## PEDIDO DE IMPUGNAÇÃO

Ref.: CONCORRÊNCIA Nº. 000030-23-CC

Objeto: Contratação de empresa especializada para **execução da obra de cobertura do bloco de academia, com área construída de 234,44 m<sup>2</sup>**, localizado na Rua Joaquim Gava, Chácara 95 BII, Jardim América, Araguaína – TO, de responsabilidade do Sesc – Serviço Social do Comércio, Administração Regional/TO, tudo conforme projetos, especificações técnicas e planilha quantitativa de serviços constantes do Anexo I.

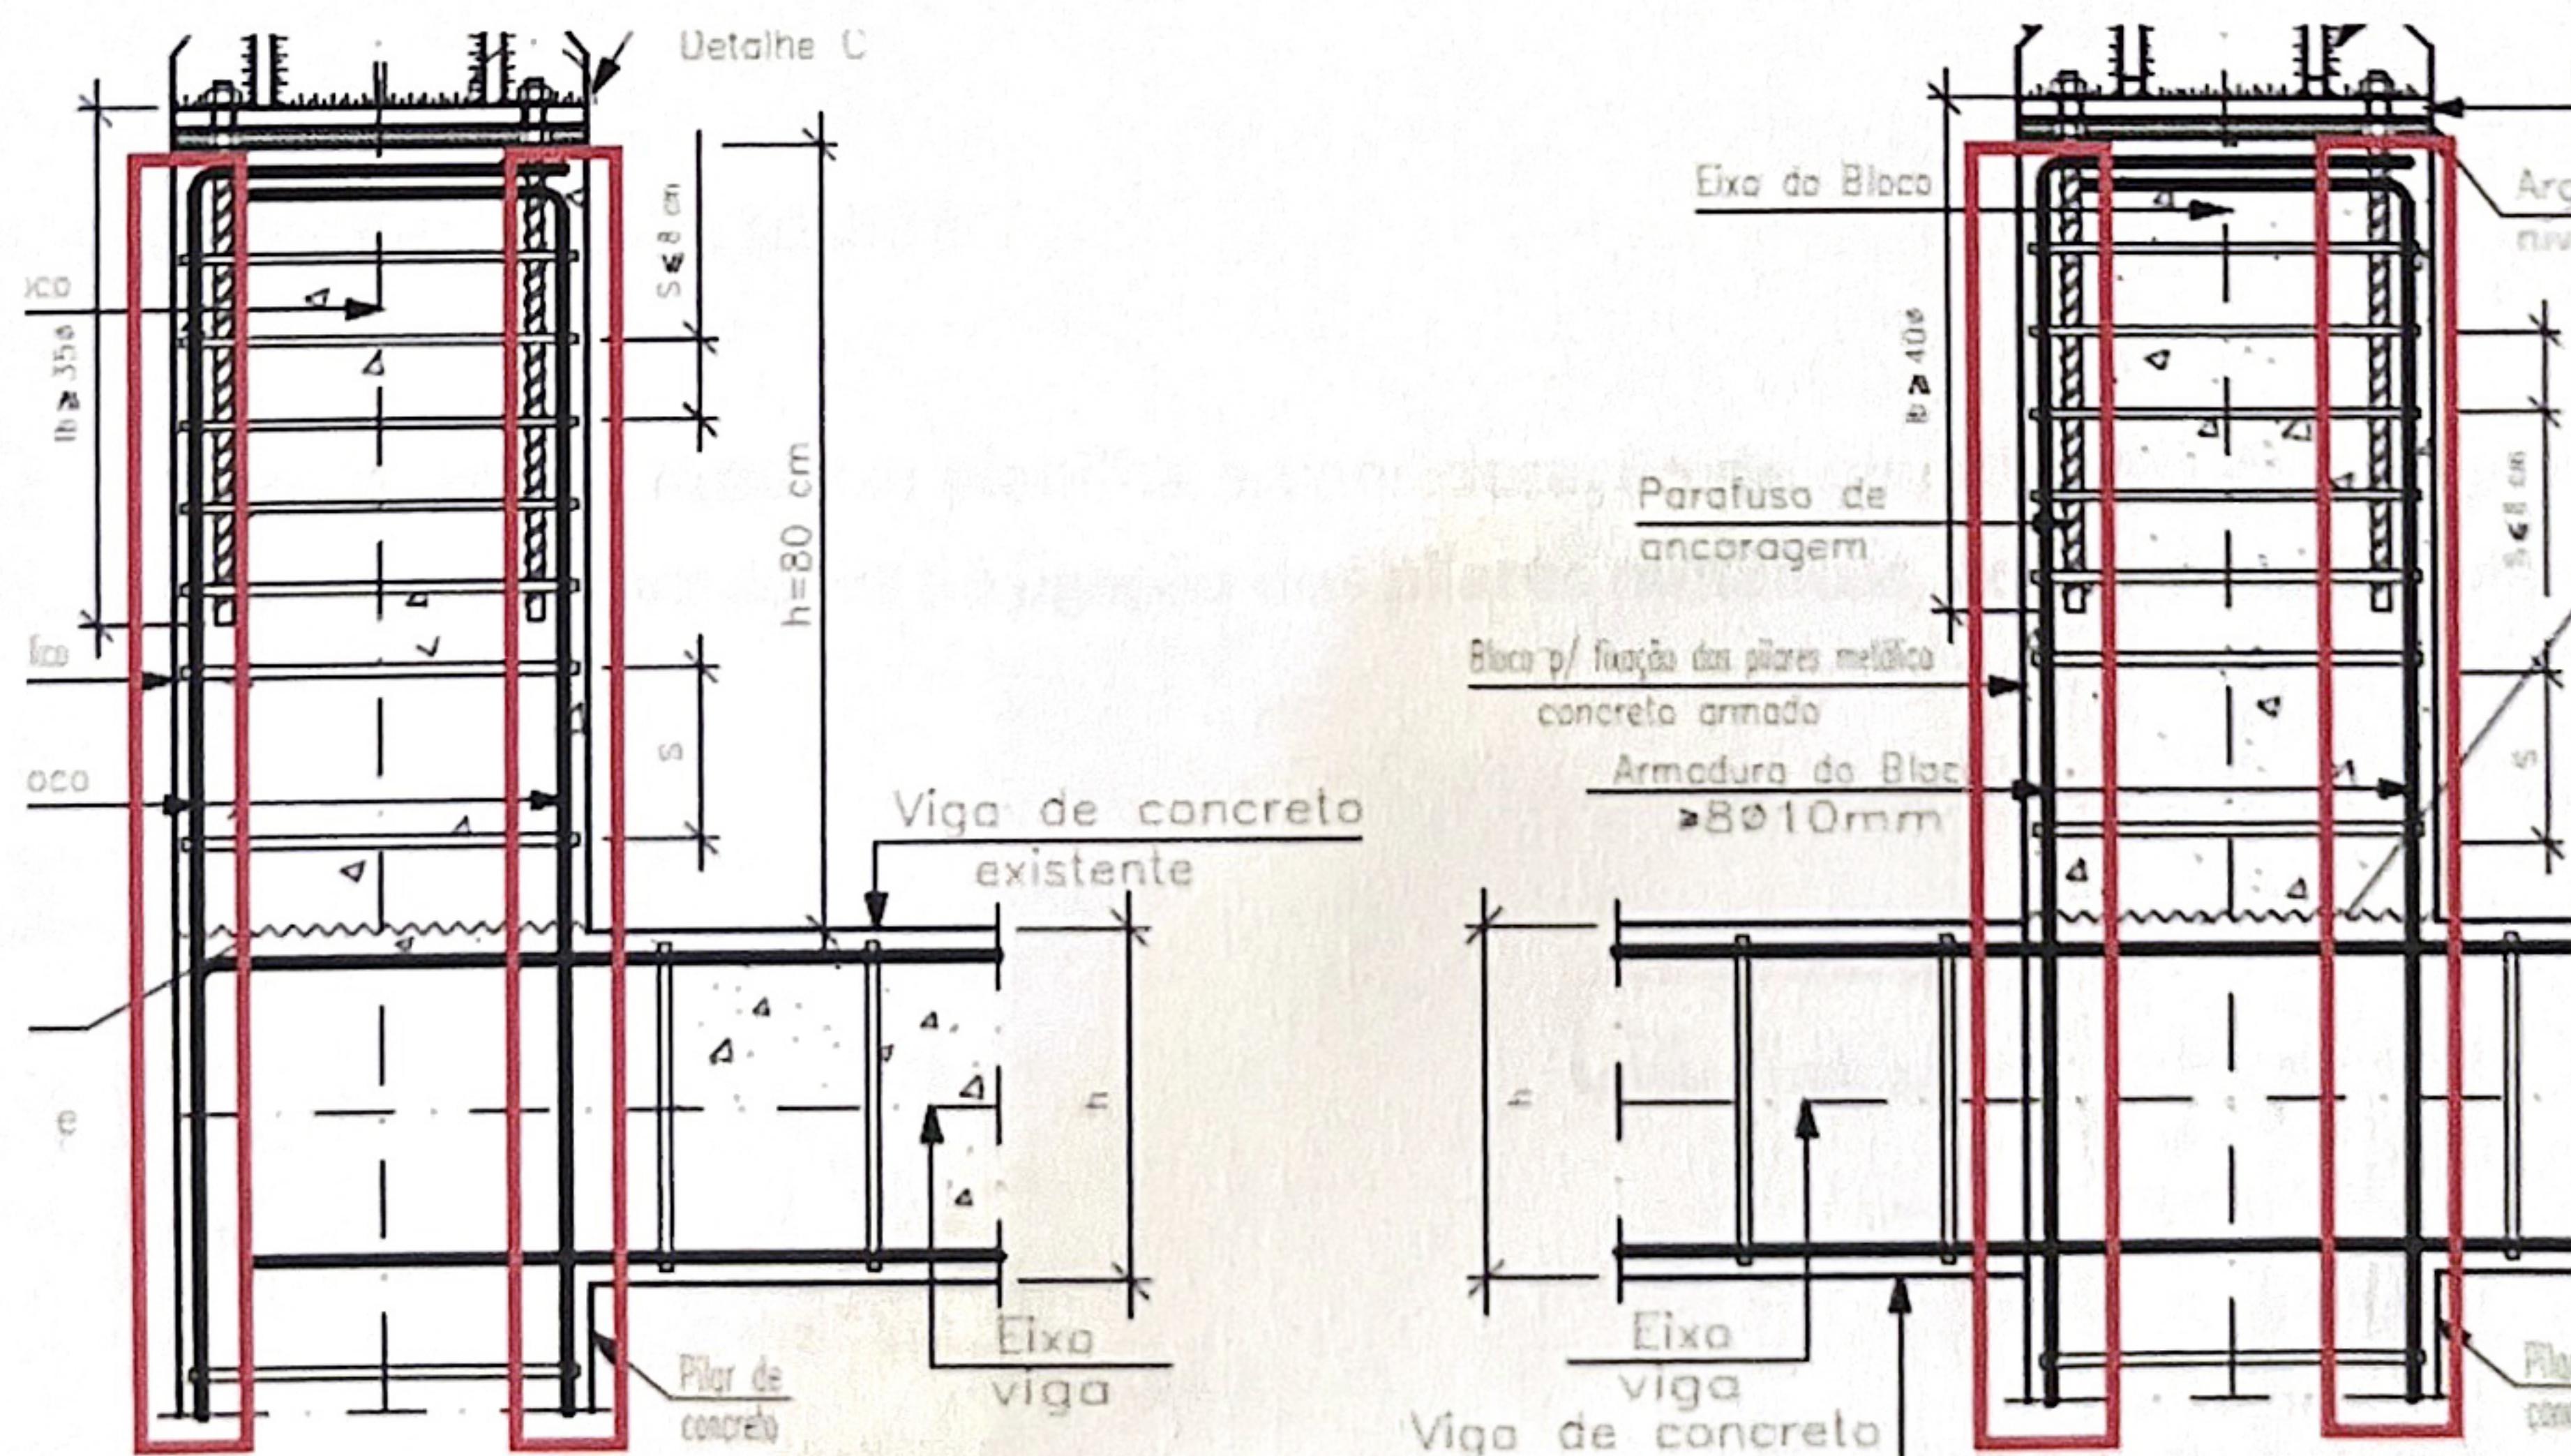
**01.1** Para o serviço de arranques, no projeto nomeado “EST-MET-SESC-ARAGUAINA-1-2”, os detalhamentos “ELEVAÇÃO LATERAL” e “ELEVAÇÃO FRONTAL” admitem que há segmento dos pilares abaixo da viga existente como mostra a figura abaixo:

Tais continuidades não foram possíveis de identificar que existam no projeto de planta baixa. Caso não haja realmente essa continuidade, isso implicaria diretamente no modelo adotado, visto que os pilares estarão sendo apoiados diretamente na viga, causando uma carga pontual sobre a mesma. Esse tipo de ação pode gerar condições de carregamento relevantes a estrutura. Dessa forma, a indagação é se esse procedimento foi considerado como modelo 01 - Há continuidade dos pilares ou como modelo 02 - Projeto está equivocado e os pilares se apoiam diretamente da viga.

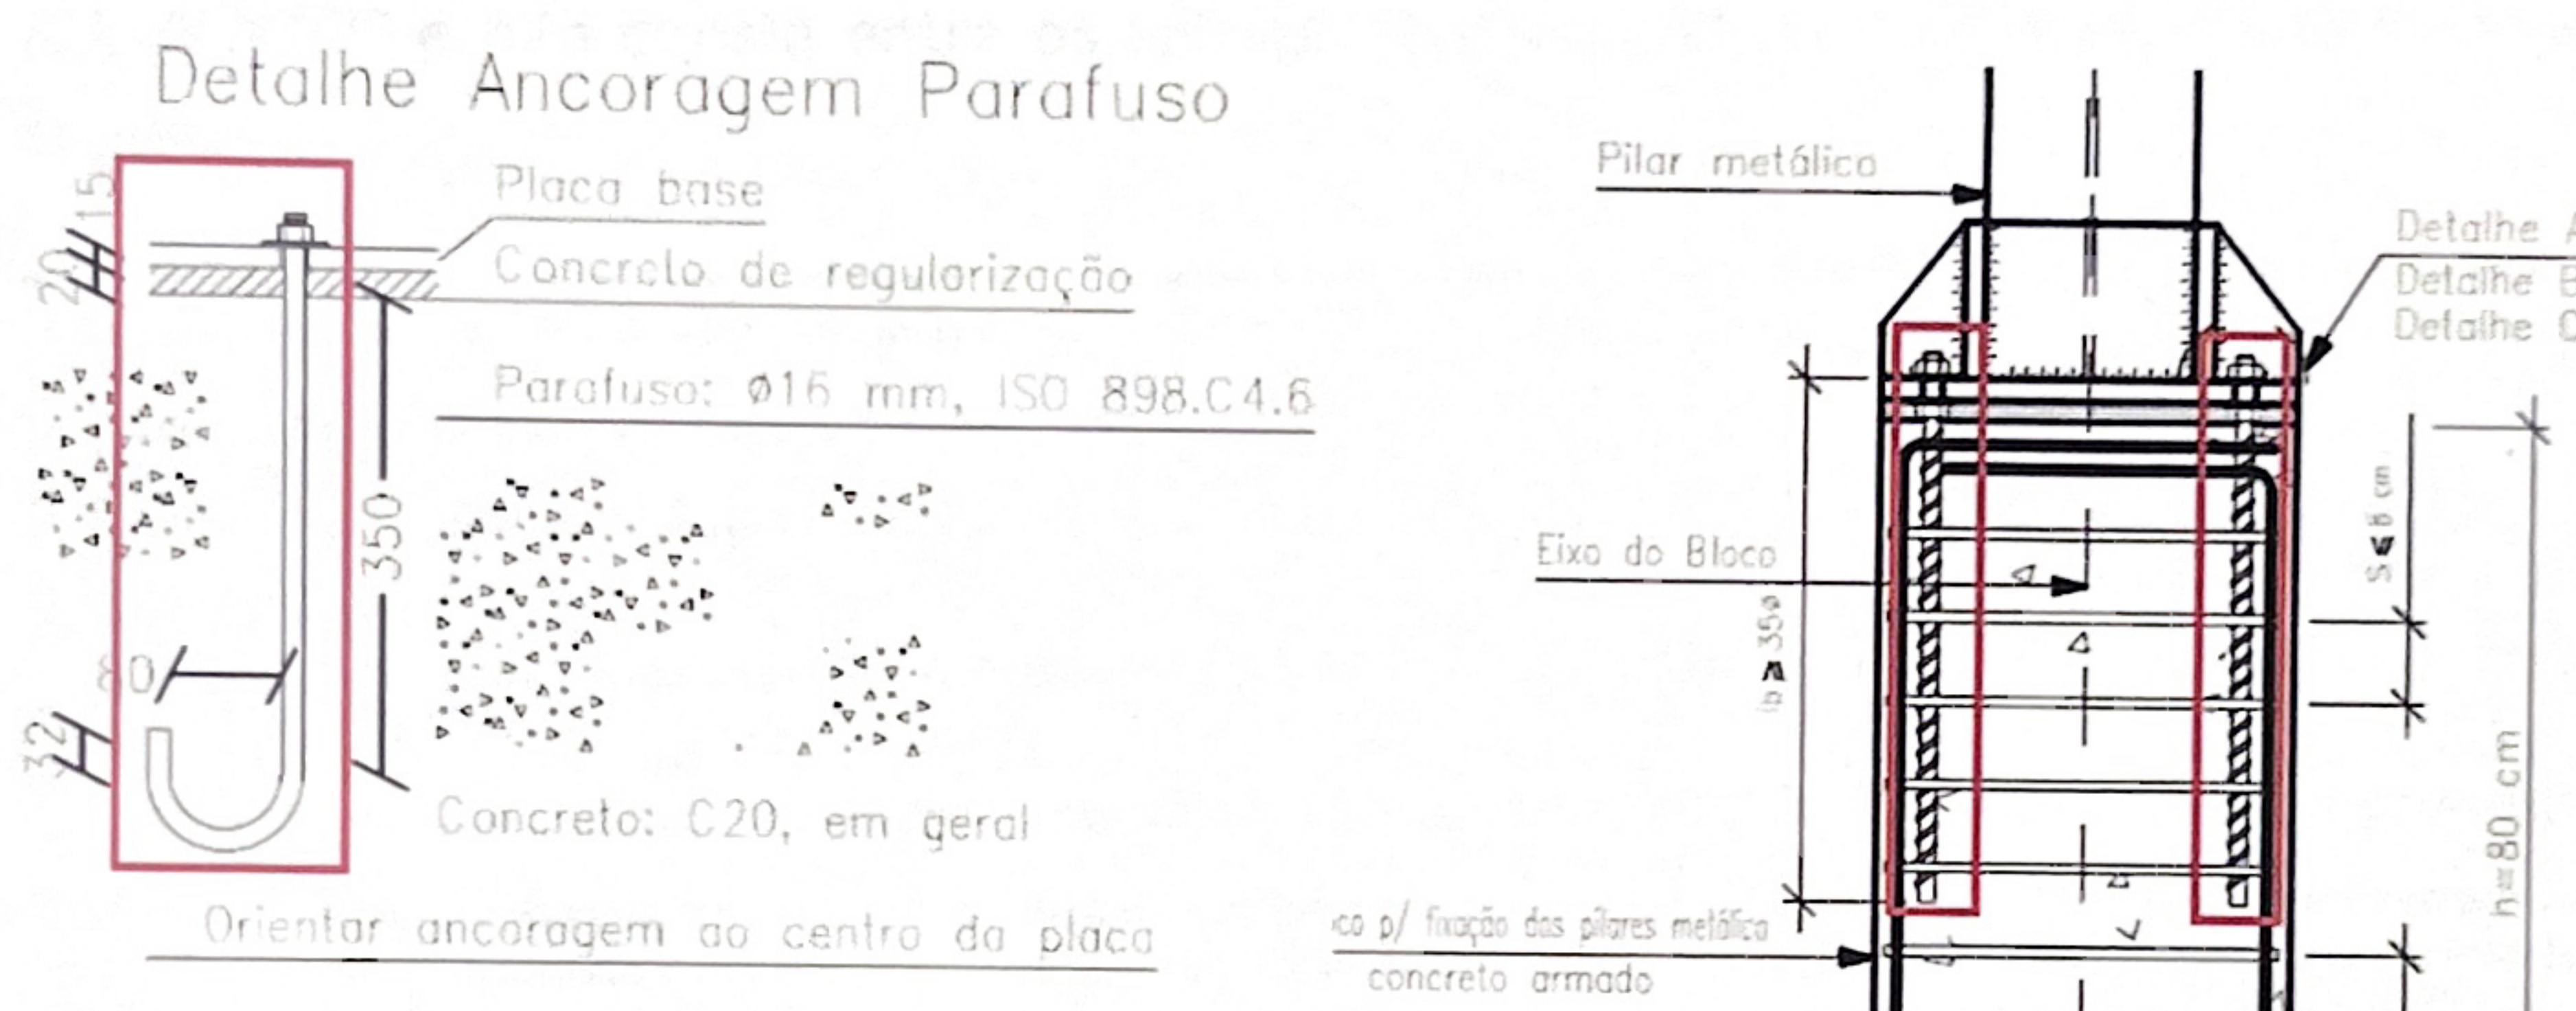
**01.2** No mesmo projeto não foi possível identificar a que metragem as barras longitudinais estarão sendo engastadas na viga existente. A maneira como ele está representado, entende-se que ele dá continuidade há um pilar que está abaixo da viga (pilar esse já indagado no item 01.1), como mostra na figura abaixo:

Dessa forma, e levando em conta as ações que o galpão poderá estar sendo acometido, mesmo que exista esses pilares de continuidade, a representação em projeto não determina o Lb (comprimento de engaste) entre pilarete-pilar existente. Em caso da

não existência desses pilares abaixo da viga, entendemos que a forma representada no projeto do engaste viga-pilar está equivocado e que nesse modelo, além de não haver o Lb, não há também a representação de dobra de engaste, já que manter a armadura simplesmente verticalizada, com a presença das ações de tração causadas pelo vento, a estrutura poderá estar suscetível ao arranque desses pilares. Portanto, é necessário entender qual modelo foi adotado e se as verificações de cálculo foram feitas para esse modelo.

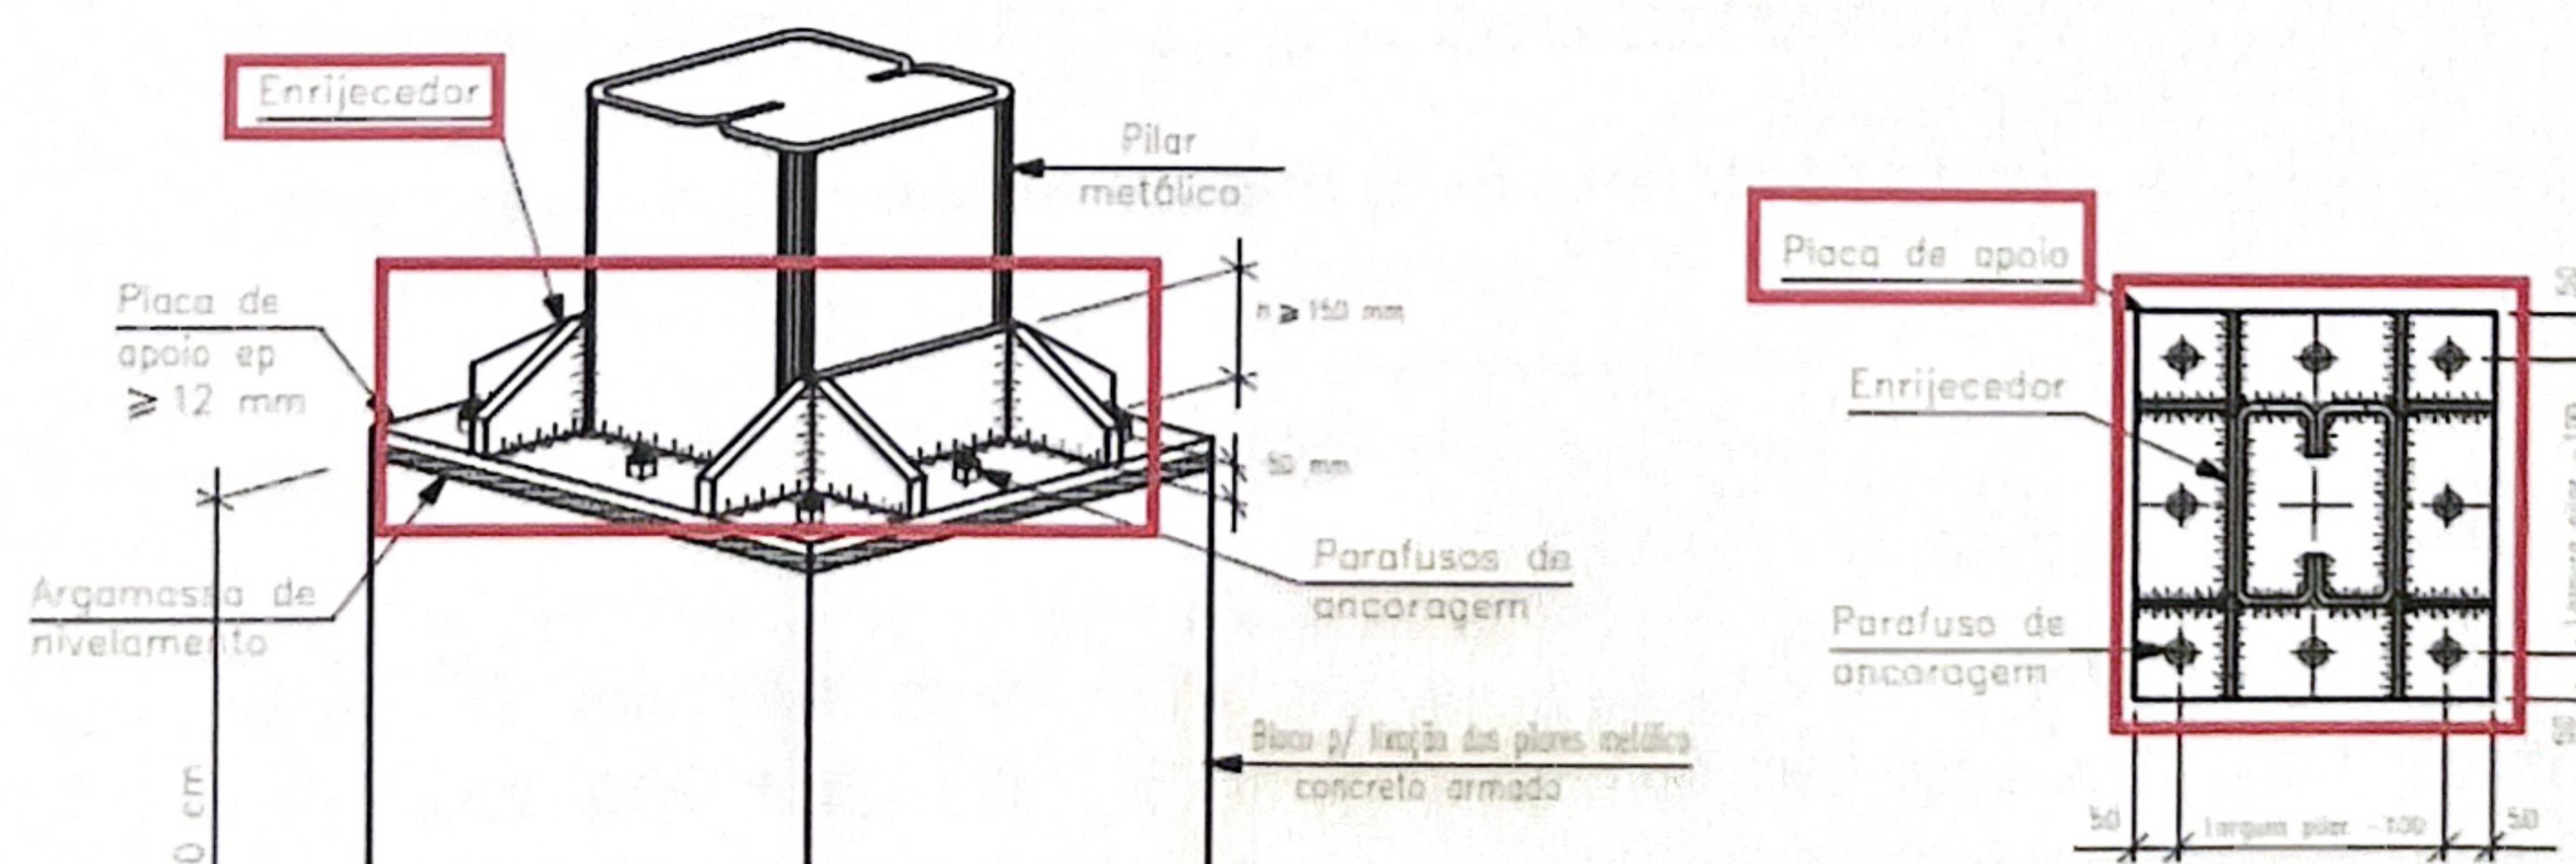
**01.3** Ainda no mesmo projeto, foi verificado que há dois detalhamentos para a execução das ancoragens entre o pilar metálico e o pilar de concreto sem determinação de qual seguir, como mostra na figura a seguir:
